Furugerði 23

Hljóðvist utanhúss - umferðarhávaði

Efni: Breyting á deiliskipulagi stgr. 1.806/807, Espigerði. Furugerði 23, Reykjavík

Furugerði 23 – Svar til Skipulagsstofnunar

Uppdráttur dags. 23.10.2019 og síðast breytt 13.11.2019: Tillaga að breytingu á deiliskipulagi

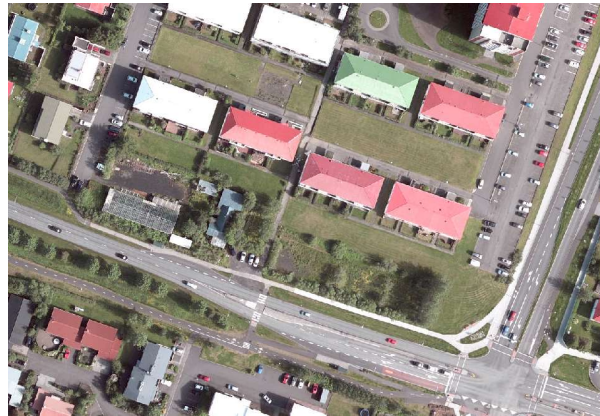
- Á grunnmyndum er lína sem táknar hljóðvegg sunnan nýbygginga og segir í skýringum; *Hljóðmön/ hljóðveggur, sjá nánar í hljóðskýrslu, staðsetning og hæð ekki bindandi.* Sérstök hljóðskýrsla fylgdi ekki gögnum, en í útdrætti úr hljóðskýrslu á blaði 1.03 er engin krafa eða skilmálar um hljóðvegg á þessu svæði, og er hljóðveggur ekki sýndur á sneiðmyndum. Óljóst er því hvort og þá hvaða kröfur eru gerðar um hljóðmön eða hljóðvegg sunnan bygginganna. Í umsögn Heilbrigðiseftirlits Reykjavíkur er gengið útfrá því að reistur verði hljóðveggur meðfram Bústaðavegi og er því ekki andmælt í umsögn skipulagsfulltrúa. Ef í hljóðvistarskýrslu eru ákvæði sem fara skal eftir við útfærslu skipulagsins þarf það að koma fram í greinargerð og skýrslan að vera fylgiskjal með deiliskipulaginu.

- Í kafla um hljóðvist á blaði 1.03 og 1.01 segir að hljóðvist á útisvæði NA húsa sé uppfyllt með einföldum mótvægisáðgerðum. Skilmála vantar um þessar mótvægisáðgerðir eða nánari skýring á hverjar þær eru.

Við gerð tillögunnar var unnin hljóðvistarskýrsla (Brekke & Strand Akustikk, dags. 1.6.2018). Skýrslan fylgdi ekki með útsendum gögnum þegar tillagan var auglýst og var heldur ekki send til Skipulagsstofnunar. Hún fylgir hins vegar erindinu nú og er lögð fram ásamt umsögn þessari.

Hljóðvistarskýrslan er unnin á grundvelli fyrri (auglýstrar) tillögu Arkís arkitekta, dags. 23.10.2018. Í skýrslunni eru útreikningar á núverandi aðstæðum og breyttum aðstæðum með tilkomu bygginga. Einnig er fjallað um hljóðstig við eina húshlið, hljóðstig á útisvæðum og hvernig hægt sé að uppfylla hljóðvistarkröfur með mótvægisáðgerðum.

Þótt tillagan hafi tekið breytingum í kjölfar auglýsingar telst skýrslan engu að síður varpa ljósi á aðstæður og þær mótvægisáðgerðir sem mögulegar eru. Ein þeirra breytinga sem gerð var í kjölfar auglýsingar er færsla dvalarsvæða frá framhlið húsa (við Bústaðaveg) yfir á bakhlið (norðurhlið). Eftir breytingu þessa er ekki lengur gert ráð fyrir hljóðvegg eða hljóðmön meðfram Bústaðavegi og hefur hann verið fjarlægður af uppdráttum.

Skýringar á mótvægisáðgerðum eru nefndar og sýndar í hljóðskýrslunni (dags. 1. júní 2018) sem fylgir nú erindinu, sbr. svar við punkti 1.
